改善箇所説明図

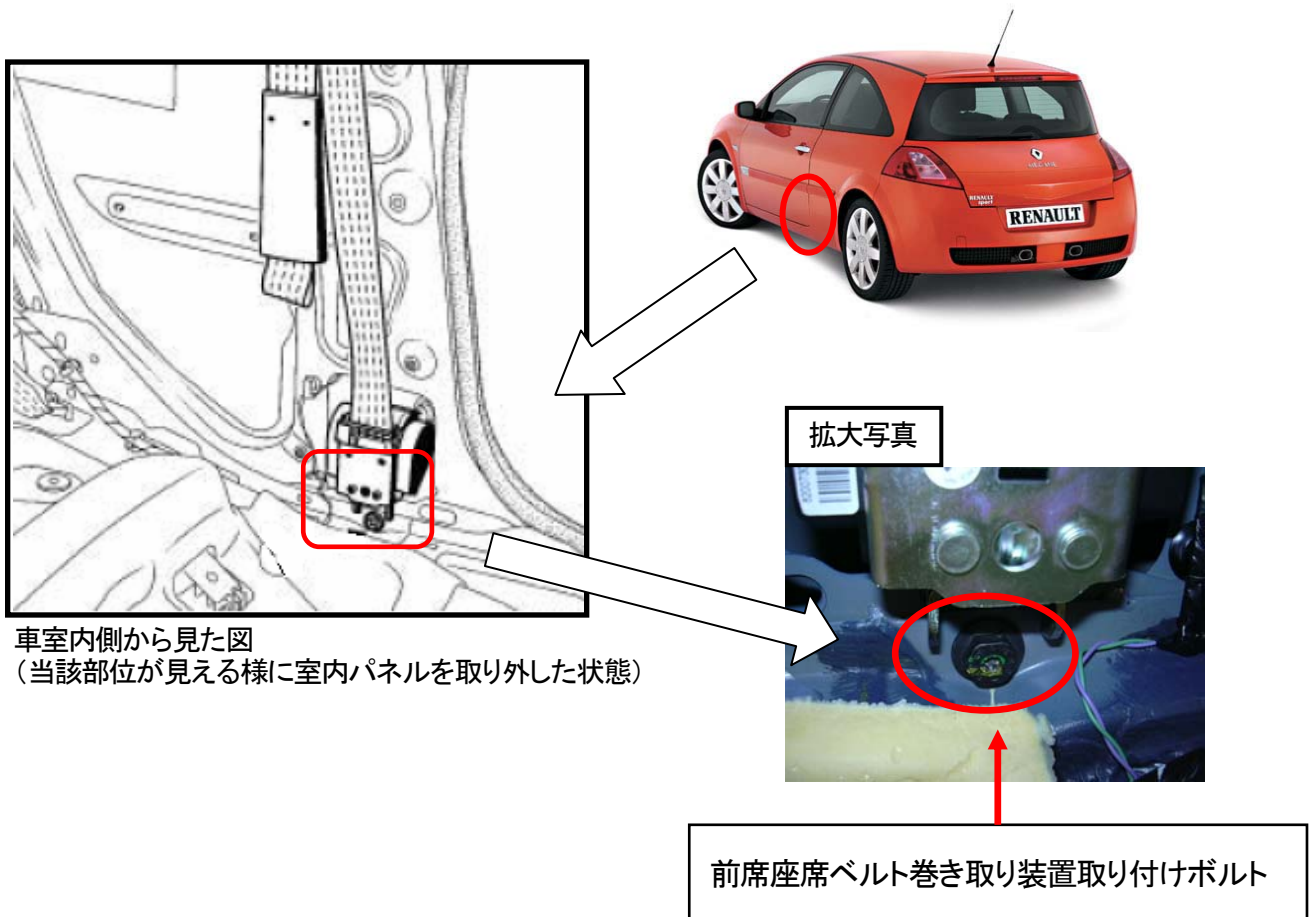
基準不適合の発生箇所

製造工程において、前席座席ベルト巻き取り装置の取り付けボルトにシーラントが付着したことがある。そのため、使用過程において当該ボルトが緩み、最悪の場合、衝突時等に座席ベルトが正しく乗員を保護できないおそれがある。

改善の内容

全車両、当該ボルトへのシーラント付着の有無を確認し、付着している場合は取り除き、当該ボルトを締め直す。
